MUNKEDALS KOMMUN

Diarienummer: 2022-000007

TJÄNSTESKRIVELSE

Bygglov för tillbyggnad / ombyggnad av Förskola/skola Dingle 4:33

SKALA A1 1:250 A3 1:500	NUMMER A-01-1-001	BET B
-------------------------------	----------------------	----------

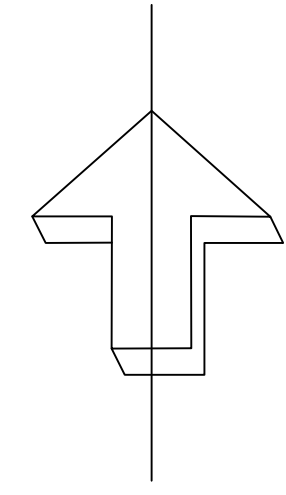
- Den största tillbyggnaden som ligger i den Sydvästra delen av sökt tillbyggnad ligger för nära tomtgräns, tillbyggnaden går över tomtgräns och in på fastighet Dingle 4:1, som mest 5m. Detaljplanen anger att huvudbyggnad ska placeras 4,5m från tomtgräns.

- Sökt åtgärd redovisar en mur längs stora delar av huvudbyggnadens Nordöstra sida av fastighet Dingle 4:33. Längs med hela fastigheten är det enligt detaljplan markerad med prickad mark där mark ej får bebyggas.

- Befintlig huvudbyggnad har ett teknik/soprum som ligger i en den nordöstra delen av byggnaden, 1,4 m² är byggd sedan tidigare på prickad mark. Sökt åtgärd redovisar en tillbyggnad på denna del av byggnaden och ytterligare 6,4 m² placeras på prickad mark där detaljplanen anger att mark ej får bebyggas.

Hänsyn till farligt gods ska beaktas för exploatering enligt rekommendationer berörd länsstyrelse anger. I detaljplanen står det tydligt att ingen ny bebyggelse tillåts 30 meter från spårmit. Detta skyddsavstånd regleras med prickad mark i plankartan. Enligt remissen byggs befintligt teknik- och soprum ut med ytterligare 6,4 kvm på prickad mark.

- 1) För att kunna få till en bra utemiljö och tillgänglighet i fastigheten är detta den enda utformningen som kommer fungera på ett bra sätt för pedagogerna och barnen. Ur allmänhetens synpunkt så kommer den placeras på samma yta som den tillfälliga modulen.

- 2) Vi ändrar förråd A så den följer detaljplan.
 - 3) Vi ändrar förråd C så den följer detaljplan.
 - 4) Stödmur i L-stöd monteras för att säkerhetsställa dränering och förbättra befintlig slänt.

- 5) Utökningen är nödvändig för att få in den tekniska utrustningen som fastigheten behöver. Det är idag befintligt teknikrum, men vi behöver plats för ett större ventilationsaggregat, bergvärmepump, kylkompressorer mm

- 1) Räddningstjänsten har svarat för den tilltänkta utbyggnaden och anser att detta är mycket marginellt. I ombyggnationen har man även förbättrat deras framkomlighet runt fastigheten jämfört med idag. I övrigt hänvisar jag till räddningstjänstens svar och utlåtande.
- 2) Då utbyggnaden endast berör teknikrum som ex kylaggregat, värmepumpar, elanläggning, solcellsanläggning, ventilationsanläggning så är risken minimal att detta skulle byggas om i framtiden för barn och personalvistelse. Utrymmet är endast anpassat som ett teknikrum. Banvallens nivå ligger på 7-8m från den befintliga förskolan och Dingle stationshus med sin perrong ligger längs med hela förskolans tomtlängd, vilket innebär att tågtrafiken förbi perrongen kommer ha en reducerad hastighet på den sträckan som passerar förskolan.

NUMMER
M-30-1-001

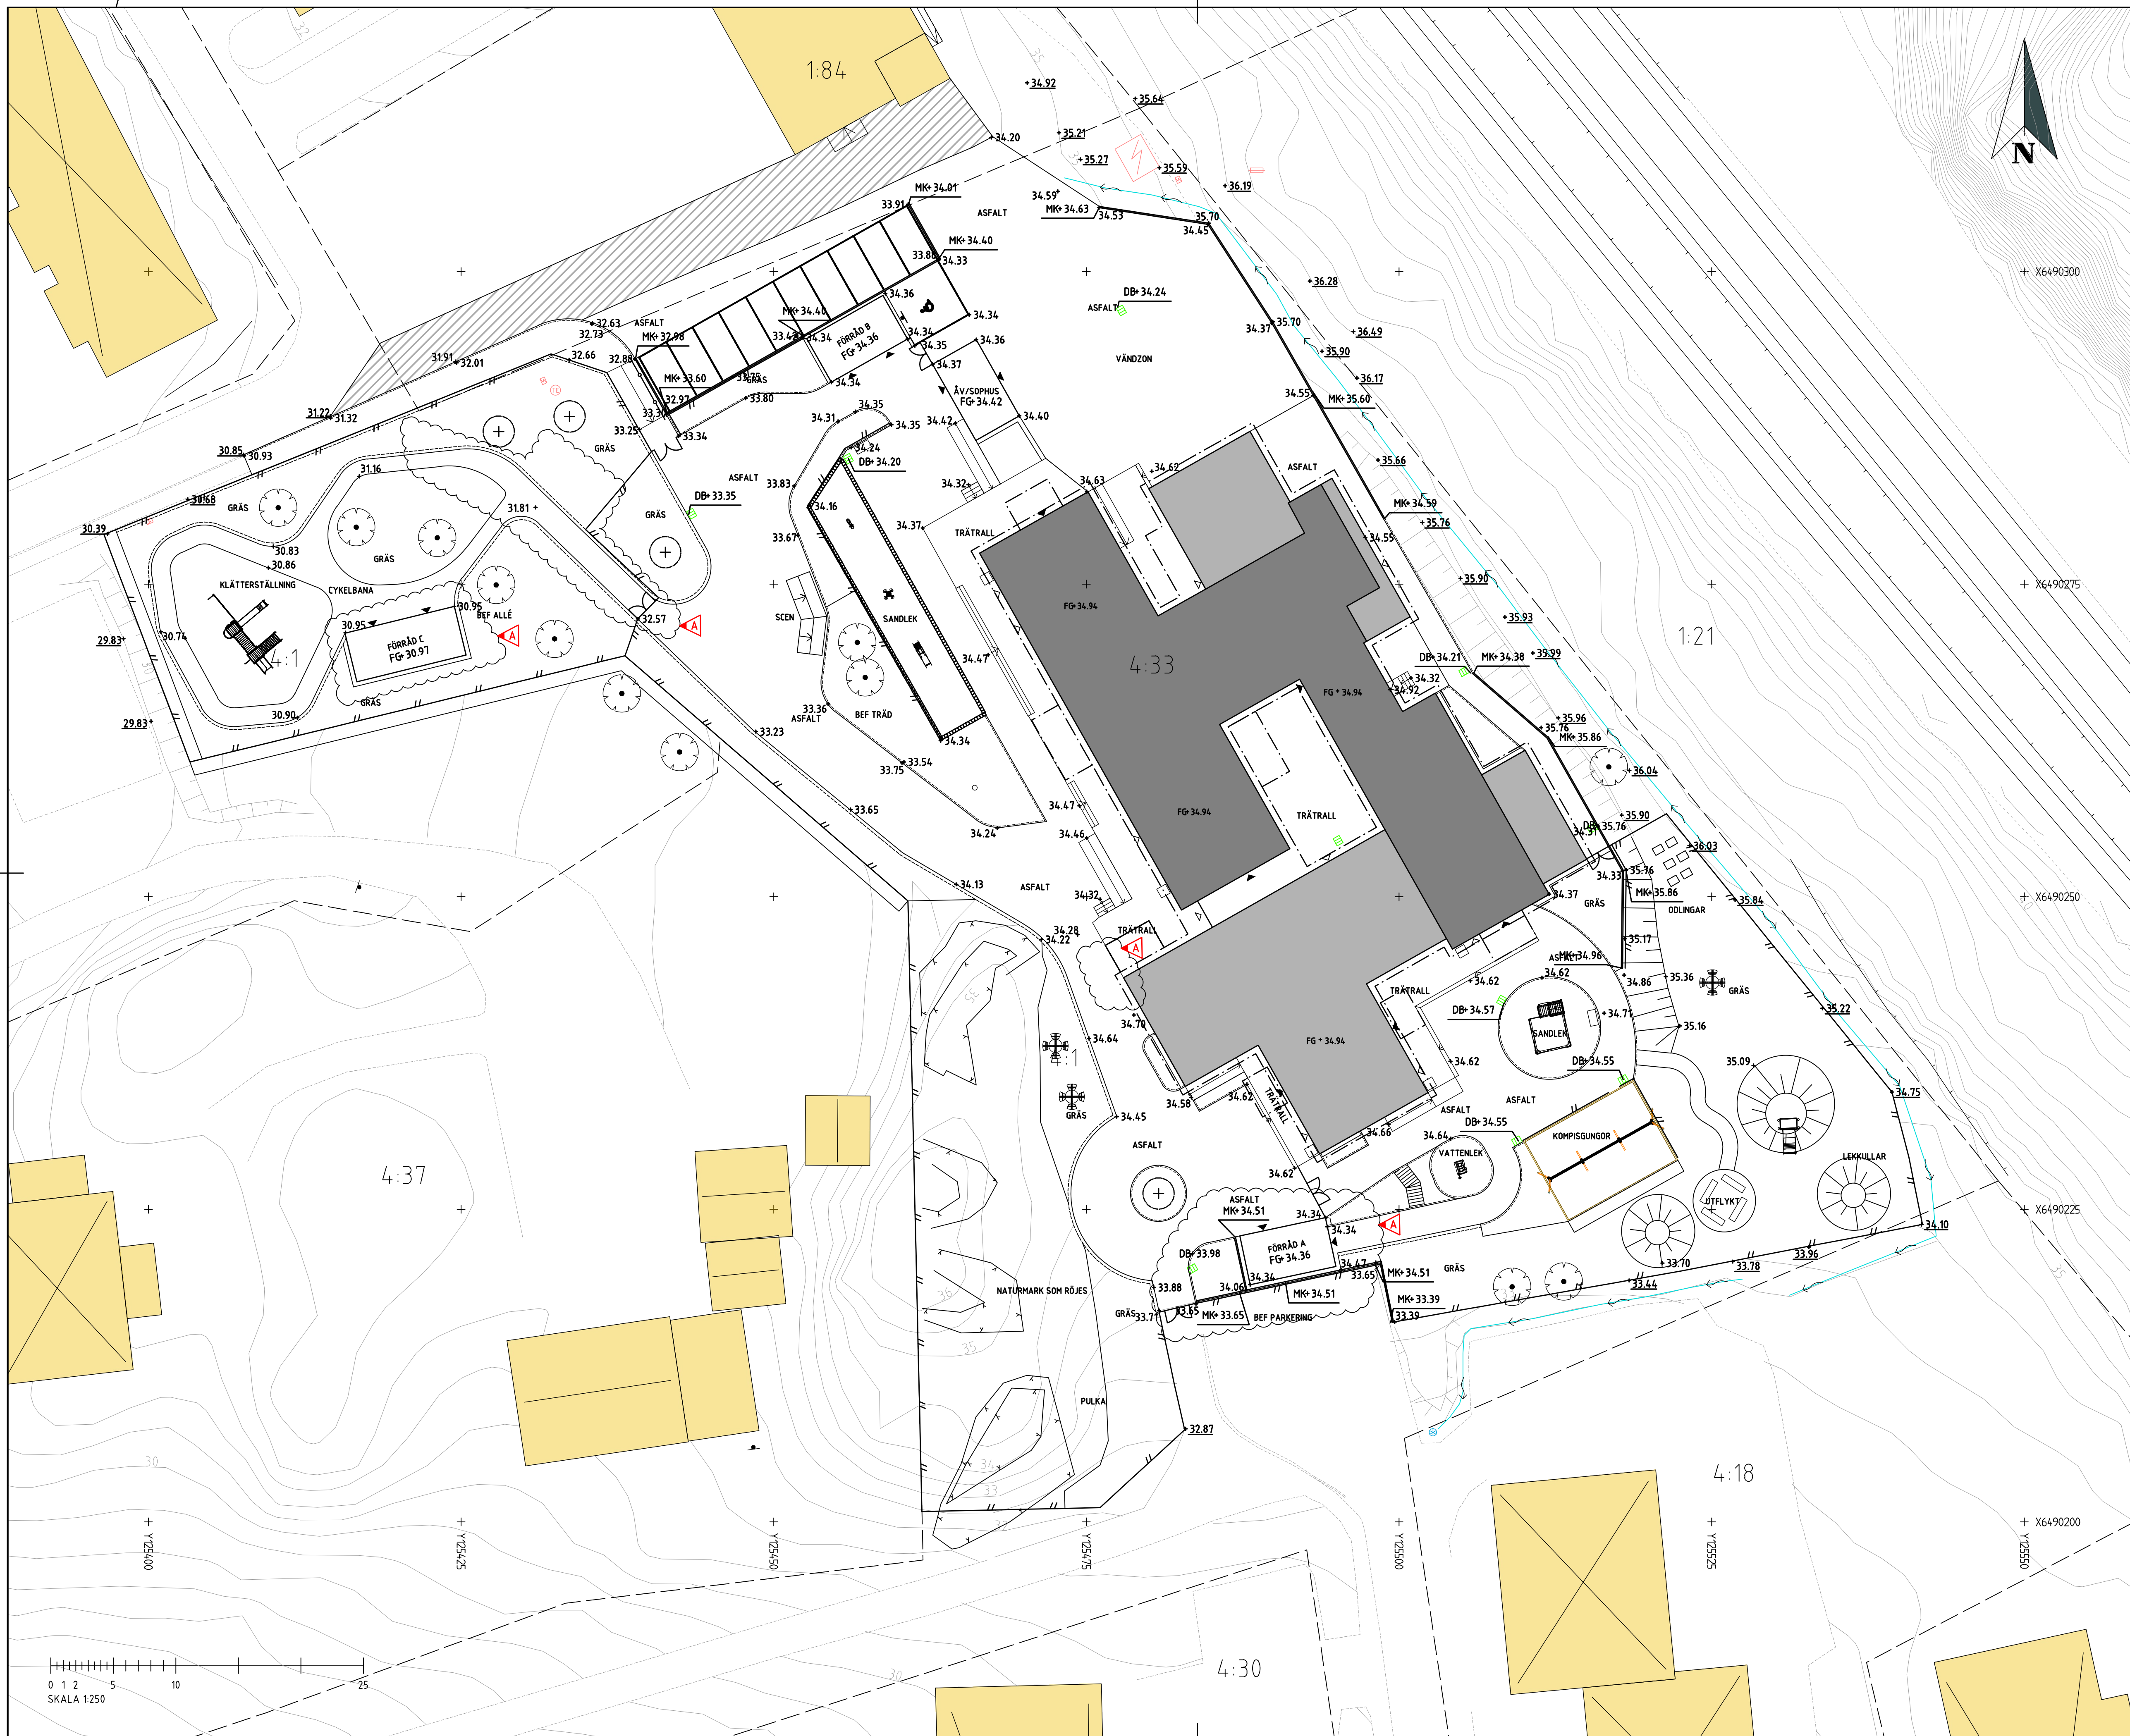
- Gällande detaljplan redovisar att stängsel ska finnas enligt plankartans illustration, sökt åtgärd följer ej detaljplanen gällande stängsels placering runt om fastigheten.

- Sökt åtgärd redovisar parkering i norra delen av fastigheten för 8 parkeringsplatser, sökt placering av dessa 8 parkeringsplatser är enligt detaljplanen markerad som skola/bostäder. Gällande detaljplanens redovisning av mark som är angivet för parkering ligger väster om sökt placering.

- 8) Nya utemiljön kommer få en ny komplett inhägnad över hela området
 - 9) Parkeringen kommer endast användas till förskolan och ur säkerhetssynpunkt är det enda alternativet.
